改善箇所説明図

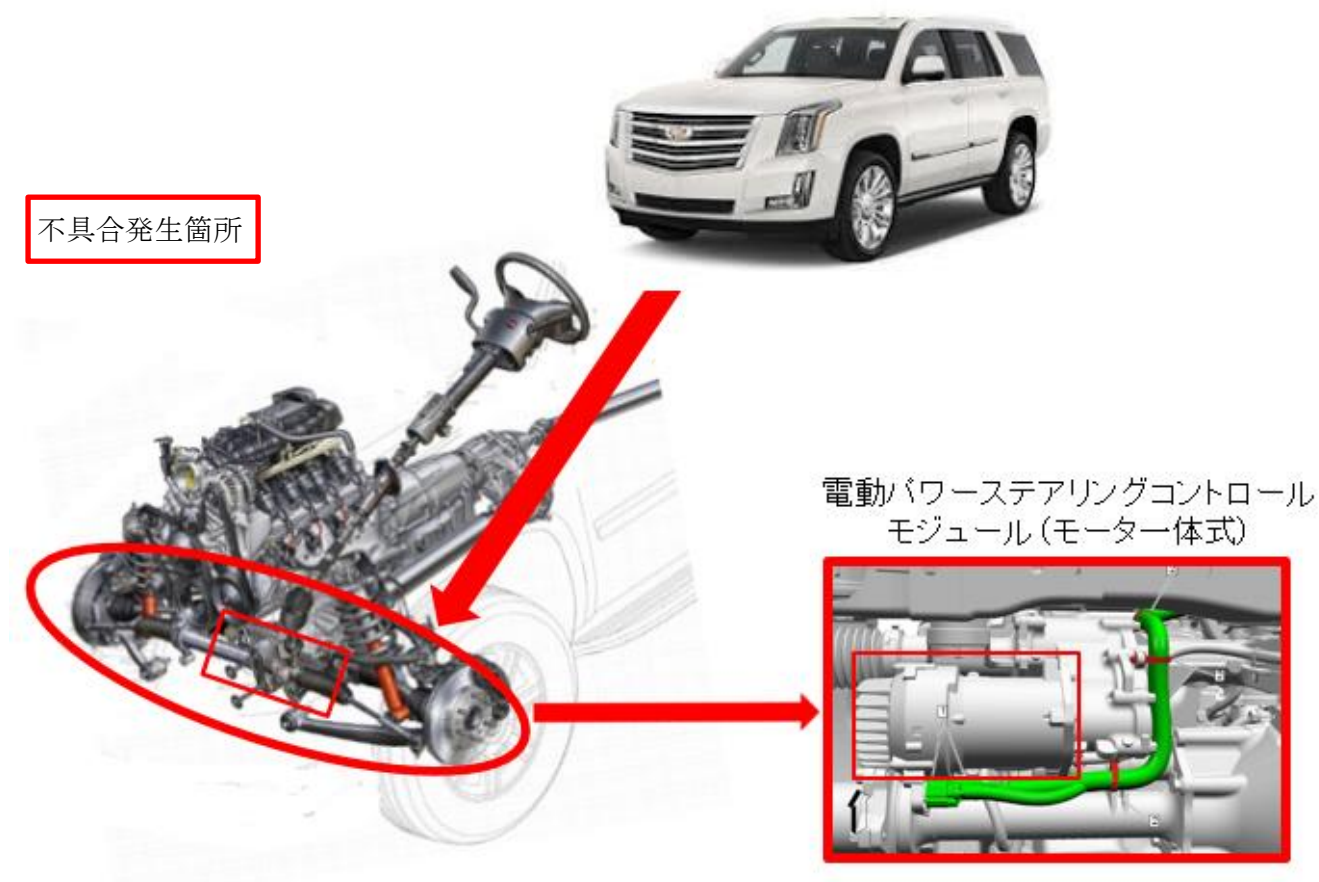
電動パワーステアリングを制御するコントロールユニットの制御プログラムが不適切なため、低速旋回時に電動モーターに高負荷がかかると電動パワーステアリングの機能が停止することがある。そのため、警告灯が点灯し、ステアリングの操作力が増大するおそれがある。

全車両、電動パワーステアリングコントロールモジュールの制御プログラムを対策プログラムに書き換える。

左側Aピラー下部ドアヒンジ下方に青色ペイントを塗布する。
